LENTOKELPOISUUSMÄÄRÄYS
AIRWORTHINESS DIRECTIVE

M 2246/95

Pacific Scientific. Lantiovöiden vaihto.

Koskee: Kaikkia Suomessa rekisteröityjä moottorilentokoneita ja helikoptereita.

Nykyinen 1108435-solki
Nuvarande 118435-spänne

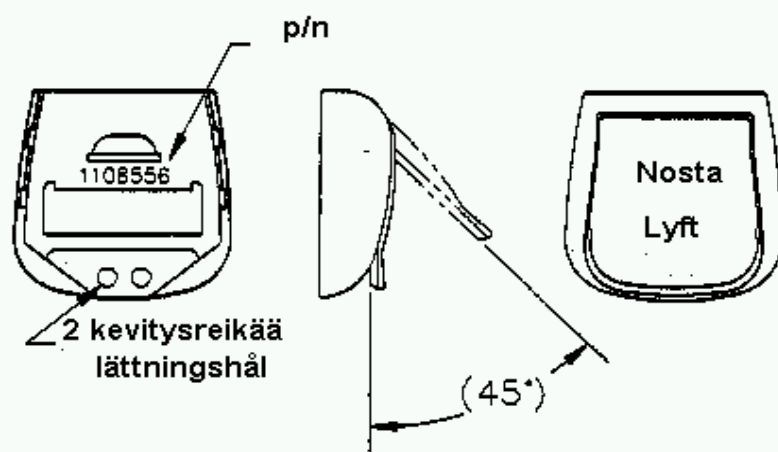
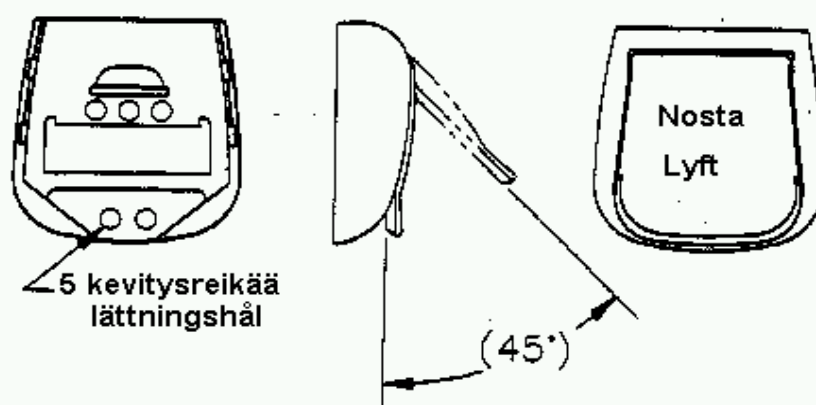
HUOM. Bulletineissa lueteltuihin vöihin asennettujen solkien osanumero on 1108460 (900 aukaisuvipu) tai 1108435 (450 aukaisuvipu), ja ne tunnistaa siitä, että niissä on viisi kevytsreikää tämän määräyksen liitteen kuvan 1 ja 3 mukaisesti ja ettei niihin ole merkitty soljen osanumeroa.

- B. Vaihda Pacific Scientific Service Bulletinissa 1108460-25-01 tai Pacific Scientific Service Bulletinissa 1108435-25-01 luetellut lantiovyöt uuden mallisiin, joiden solkien osanumero on 1108460M (900 aukaisuvipu) tai 1108435M (450 aukaisuvipu). Uusissa soljissa on vain kaksi kevytsreikää ja niihin on merkitty soljen osanumero (liitteen kuva 2 ja 4).
- C. Tämän määräyksen voimaan astuttua ilma-alukseen ei saa asentaa sellaisia lantiovöitä, joissa on solki 1108460 tai 1108435.
